ICOMOS-ის ტექნიკური მიმოხილვა

ობიექტი: გელათის მონასტერი

პროექტი: ღვთისმშობლის ტაძრის დროებითი გადახურვის მოწყობის წინადადება

ფოტო 1. საყრდენი კედელი აქტიური ნესტის აშკარა ნიშნებით. ამოშენებული სარკმლის ღიობები გუმბათის ყელის დასავლეთ მხარეს.

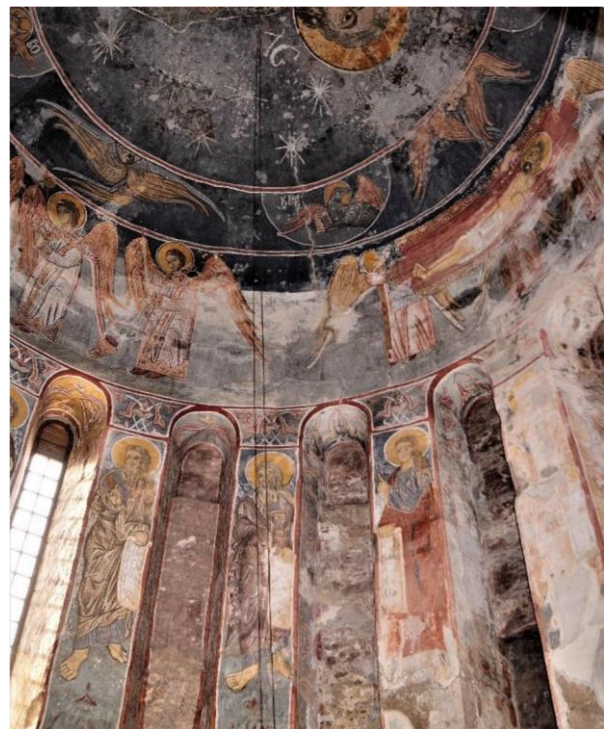
- ii. წყლის ხანგრძლივი დროის განმავლობაში შეღწევის თვალსაჩინო ნიშანი, რომელსაც ახლავს მარილის კრისტალიზაცია და ტენის ზემოქმედება ეკლესიის გუმბათის შიდა სამშენებლო ბლოკებზე და კედლის მხატვრობაზე, შეფასდა გუმბათის ყელის დონეზე. ყელის დასავლეთ მხარეს სარკმლებს შორის არსებულ სვეტებზე ტენმა სერიოზულად დააზიანა წინასწარმეტყველთა გამოსახულებები, ასევე გუმბათის ყელის საფუძვლის ქვები. აღსანიშნავია, რომ აღნიშნული სარკმლის ღიობები შორეულ წარსულში ამოშენებული იყო, უკიდურესად მაღალი გუმბათის მზიდი უნარის გასაზრდელად, ან წვიმის წყლის შემოსვლის პრევენციისთვის, ან ორივე მიზნით. ფაქტობრივად, ამის გამო, ტაძრიდან გარეთ ერთადერთი გასასვლელიც გადაკეტილია. გუმბათის დასავლეთ ნაწილში ტენის ზემოქმედება (ახალიდა ძველი) აშკარაა და ფაქტობრივად ფიქსირდება ქვით ნაშენ უბნებში, რომლებიც არაერთხელ გარემონტდა ცემენტის გამოყენებით, მათ შორის ახლო წარსულშიც, სარკმლების ღიობების ამოშენებიდან დიდი ხნის შემდეგ (ფოტოები N 1, 2, 3, 4).

ფოტო 7. ჩრდილო-დასავლეთ გუმბათის აფრა : ნესტის შედეგი.

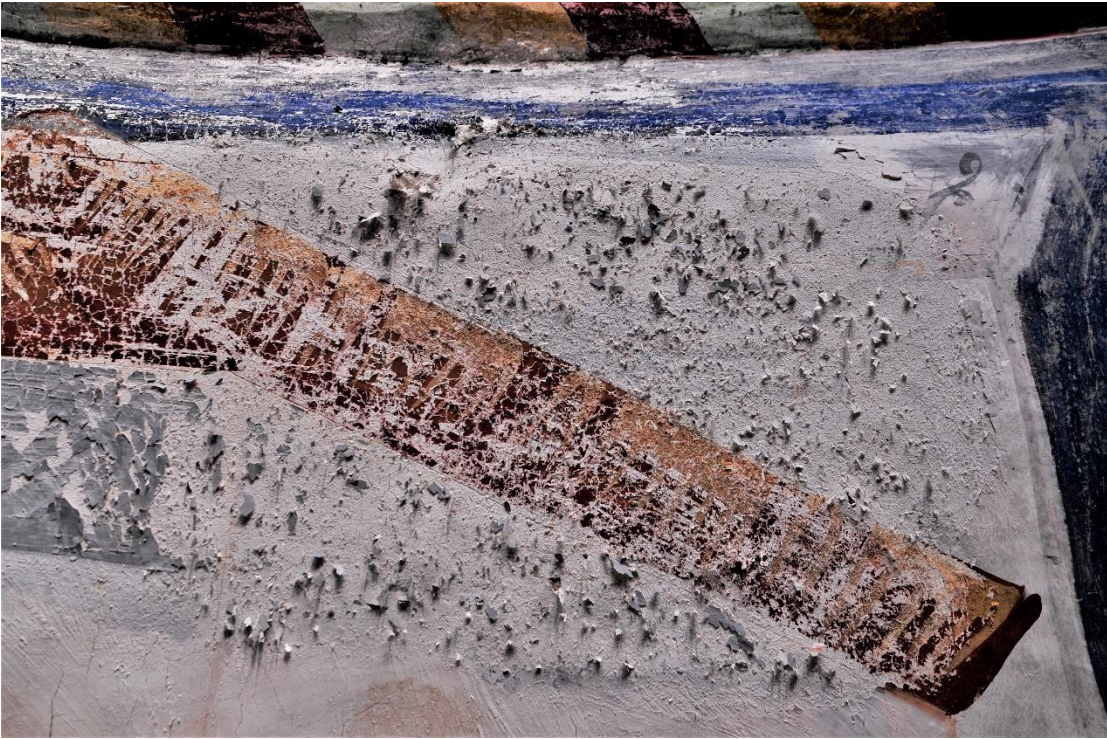
- iii. ტექნიკურ დასკვნაში ფიქსირდება, რომ „წყლის შეღწევის პრობლემა წარმოიქმნება დროებითი სახურავისა და გუმბათის შეკავშირების“ (დანართი 01, გვ. 7). ერთობლივმა საკონსულტაციო მისიამ ყელის სარტყელზე აღმოაჩინა მიმდინარე ტენინაობის ზრდის პროცესი, რომელიც დიდი ხანია პროგრესირებს აფრებზე, რასაც ფრესკებისთვის დამღუპველი შედეგები მოჰყვა. ძლიერ დაზიანებული არელების შესახებ აღნიშნული შედეგები დაფიქსირდა ერთობლივი საკონსულტაციო მისიის დასკვნაში (გვ. 17 და ფოტოები 32, 33). დაზიანებული აფრები ტაძრის იატაკის დონიდან ჩანს. ფრესკა (რომელიც შესაძლოა წარსულში იყოს გადაღებული) შემორჩენილია მხოლოდ სამხრეთ-აღმოსავლეთ გუმბათში (სურ. 5, 6, 7, 8, 9, 10, 11).

ფოტო 12. ალტერნატიული ვარიანტის სქემა, ვერტიკალური საყრდენი კომპლექსის, გუმბათის სრულად გადახურვით.

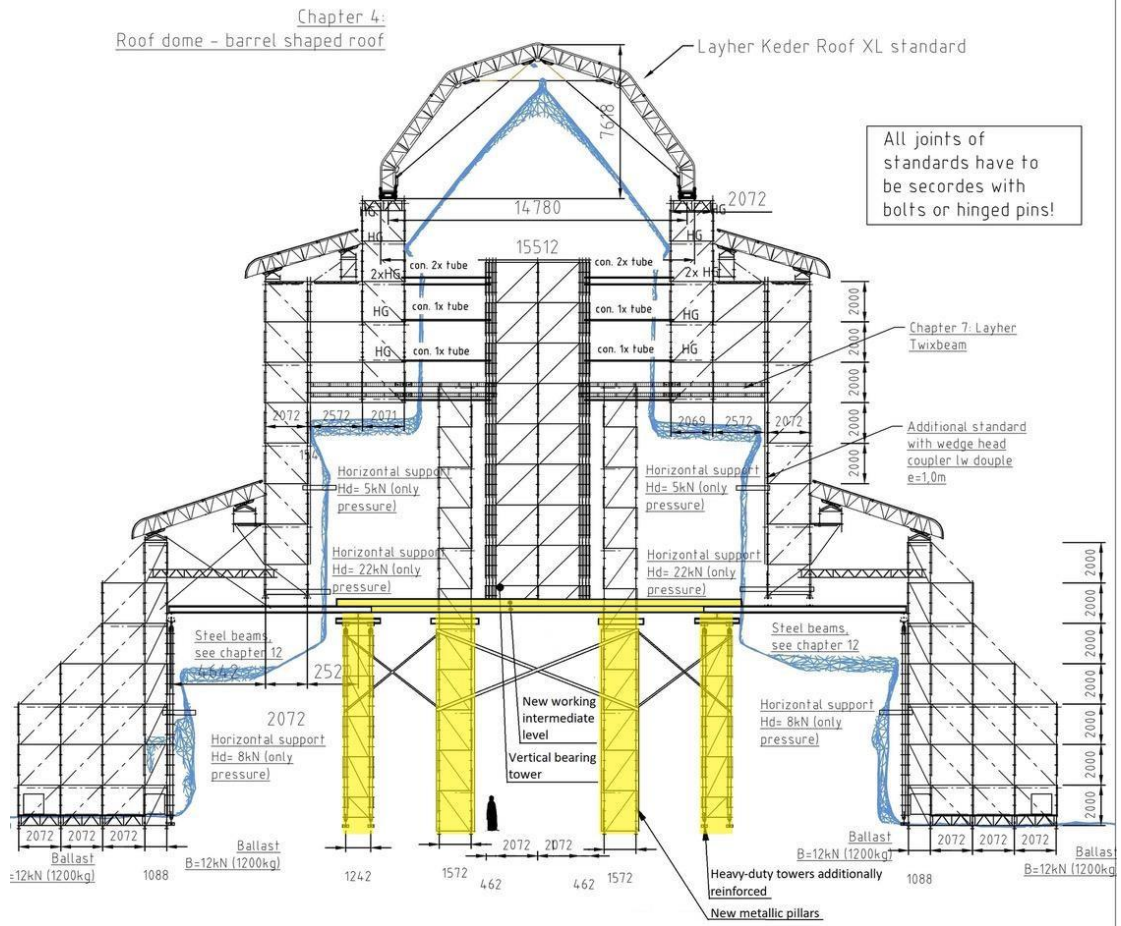
იმის გათვალისწინებით, რომ გუმბათი მთლიანად გადაიხურება და ცენტრალური სვეტის (ვერტიკალური მზიდის) არსებობის მოთხოვნის გათვალისწინებით, გუმბათის სტრუქტურის ჰორიზონტალური დატვირთვების დაბალანსებისთვის, როგორცაა ქარი და მიწისძვრა, ცხადია, რომ ეს კონსტრუქცია უნდა მივიდეს და დადგეს მიწის დონეზე. ცენტრალური საყრდენი შეიძლება დადგეს შუალედურ ჰორიზონტალურ სიბრტყეზე, რომელიც მოეწყობა იატაკის დონიდან შესაფერის სიმაღლეზე და გაუძლებს გადახურვის კონსტრუქციის წონას. ხარაჩოების კონსტრუქციის განივი კვეთის გეგმიდან გამომდინარე (დანართი 3, გვ.2), შუალედური სიბრტყე შეიძლება მოეწყოს პირველი ჰორიზონტალური საყრდენის სიმაღლეზე (დაახლოებით 10,10 მ.). საბოლოო ჯამში, ეს შუალედური ბრტყელი ზედაპირი შეიძლება დაემყაროს მიწის დონიდან დამაგრებულ 4 მეტალის სვეტს, რომელიც გუმბათქვეშა კვარდატის კუთხეებში იქნება განლაგებული და ერთმანეთთან იქნება დაკავშირებული ჯვარედინად, შესაბამის სიმაღლეზე. ალტერნატიულად, სამუშაო შუალედური დონე შეიძლება დაეყრდნოს საკათედრო ტაძრის ცენტრის გვერდით მდებარე მძიმე დატვირთვის კოშკებს - რომლებიც დამატებით დამაგრდება - ან ორივე საყრდენ სისტემას (სვეტებს და კოშკებს). ამრიგად, ეს ალტერნატიული გადაწყვეტა გამოათავისუფლებს საკმარის ადგილს საკათედრო ტაძრის ცენტრალურ ნაწილში (დაახლოებით

6,80 მ. 4 მეტალის სვეტს შორის), რათა არ შეიზღუდოს ლიტურგია და ტაძარში მომლოცველების და სტუმრების თავისუფლად მოძრაობა აღდგენითი სამუშაოების პერიოდში.

განმარტებით-სქემატური გეგმა თანდართულია, რომელიც ეფუძნება ქართული მხარის მიერ შემოთავაზებული მშენებლობის გეგმის მოდიფიკაციას (ფოტო 12).

ფოტო 13. მონასტრის ტაძრების ირგვლივ აღმოჩენილი უძველესი სადრენაჟე არხები.
 ფოტო 14. უძველესი სადრენაჟე კოლექტორი ღვთისმშობლის საკათედრო ტაძართან.

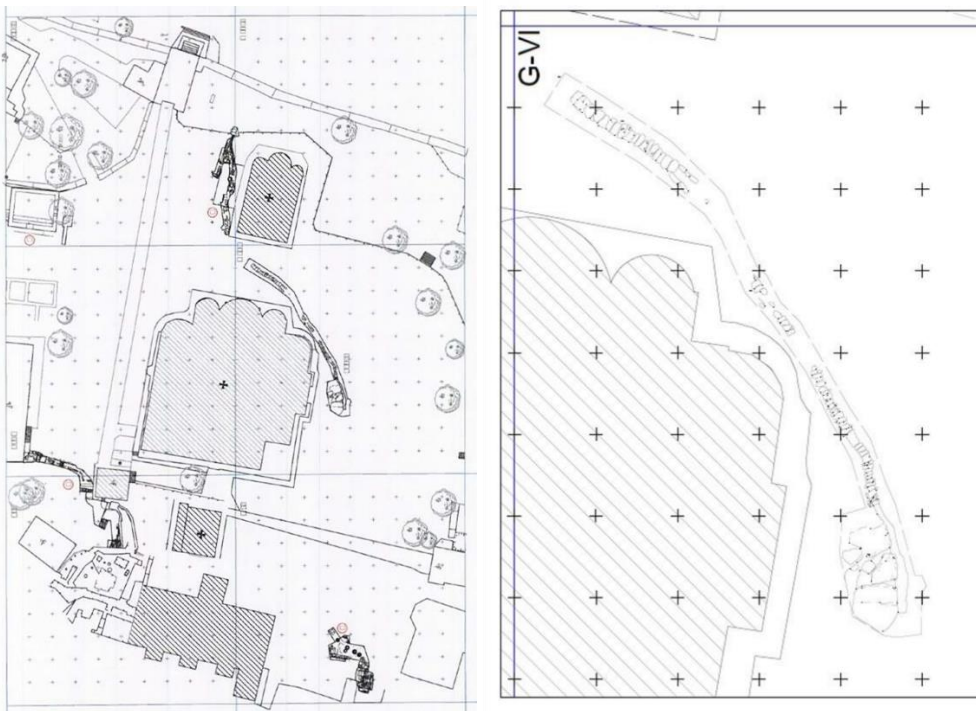
აღნიშნულთან დაკავშირებით, ICOMOS აღნიშნავს, რომ არქეოლოგიური გათხრების დროს მონასტრის ტაძრების ირგვლივ აღმოჩენილია უძველესი სადრენაჟო არხები. უძველესი წყლის სადრენაჟო სისტემა დიდი ხანია მწყობრიდანაა გამოსული და მეტიც, არ ჩანს, რადგან მიწითაა დაფარული (იხ. ფოტოები დრენაჟის აღდგენა-რეაბილიტაციაზე (2018-2019), მოწოდებული ქართველ ექსპერტთა ჯგუფის მიერ; დანართი 2 – კონსერვაციის ანგარიში, გელათის მონასტერი, 2020 წ., გვ. 234, ნახაზი N4 – იხილეთ თანდართული: ფოტო 13, 14, 15, 16).

ძველი სადრენაჟო სისტემის განლაგება განსხვავდება წყლის შეგროვების და გატარების ახალი სისტემის (2019-2020 წწ.) განლაგებისგან, რომელიც შედგება წყალსადინარი მილებისგან, კანალიზაციის ქვებისგან და კანალიზაციის ქსელისგან, ღვთისმშობლის ტაძრის გარეთ. შესაბამისად, განსაკუთრებული ყურადღება უნდა დაეთმოს სამხრეთ-აღმოსავლეთ მთავარი სვეტისა და შემოთავაზებული ხარაჩოების კონსტრუქციის გარე სამხრეთ მეორადი სვეტის ქვესტრუქტურებს.
